Bogotá D.C., 14 de enero de 2022

Asunto: Auto de pruebas. Actuación administrativa iniciada con base en la solicitud de remuneración para una planta fotovoltaica con acumulación, interconectado a la red de distribución del Municipio de Puerto Leguízamo, presentada por la empresa DUE CAPITAL AND SERVICES S.A.S.

Expediente: 2021-0073

Fuente: Unifilar_Puerto_Leguizamo.pdf

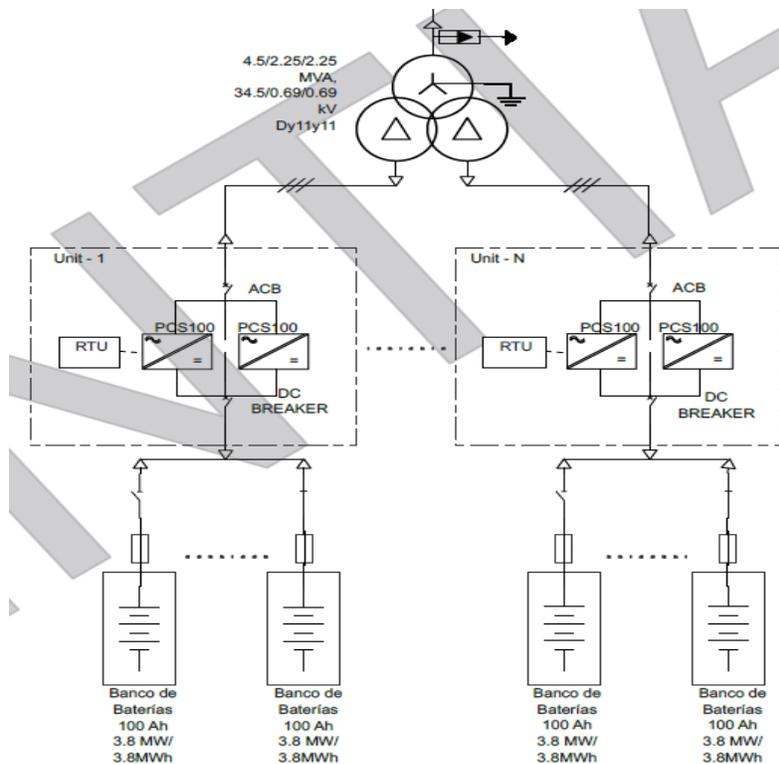
CUARTO. Mediante comunicación con radicado CREG E-2021-003793, en el archivo “Calculos_Cargos_Pto_Leguizamo_AUE_Rev07” en la hoja “Capex”, dentro de la categoría “SISTEMA DE ALMACENAMIENTO” se describe Almacenamiento 8.8 MWh; no obstante, en el mismo archivo, hoja “Centenario CREG”, campo “ACTIVIDAD”, se relaciona una capacidad de almacenamiento en los siguientes términos: Potencia Baterías (kWh) / 17,250.

De otro lado, de acuerdo con la comunicación con radicado CREG E-2021-006139, en el archivo “Unifilar_Puerto_Leguizamo.pdf”, se identifica que el diseño relaciona N bancos de baterías con una capacidad de 3.8 MW/3.8 MWh. Suponiendo que el sistema de baterías tuviera los 4 bancos relacionados en el unifilar, la capacidad de almacenamiento equivaldría a 15.2 MWh, según la imagen siguiente:

Sin embargo, a partir de dicha información no es posible determinar la capacidad de almacenamiento que tendría el sistema de generación presentado como referencia para la solicitud del cargo.

Sírvase aclarar a esta Comisión cuáles son las especificaciones del componente de almacenamiento, frente a las diferencias halladas y descritas anteriormente. Del mismo modo, se solicita corregir los cálculos en los archivos a que haya lugar y remitirlos nuevamente.

Fuente: Unifilar_Puerto_Leguizamo.pdf

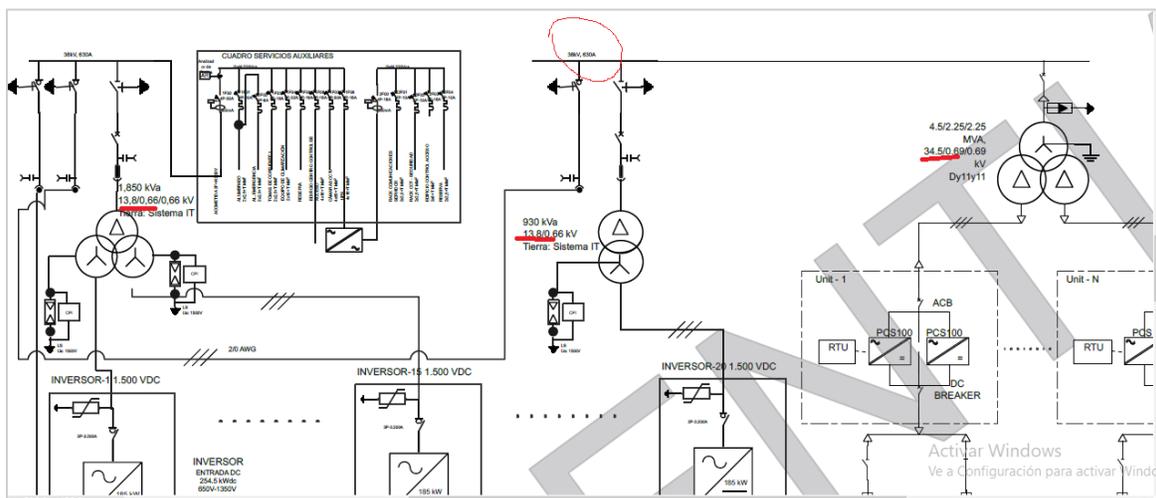
Finalmente, en el archivo “Unifilar_Puerto_Leguizamo.pdf”, se ilustra que el voltaje del transformador del banco de baterías en el lado de alta tensión es de 34.5 kV, el cual alimenta un barraje al cual también se conectan los transformadores elevadores asociados con los inversores provenientes de los arreglos de módulos solares, los cuales indican la relación la transformación mencionada en el inciso anterior, de 13,8/0,66 kV. A continuación, se ilustra lo descrito:

Teniendo en cuenta lo anterior, sírvase aclarar a esta Comisión cuáles son las especificaciones y costos del componente de transformación, frente a las diferencias halladas y descritas anteriormente. Del mismo modo, se solicita corregir los cálculos en los archivos a que haya lugar y remitirlos nuevamente.
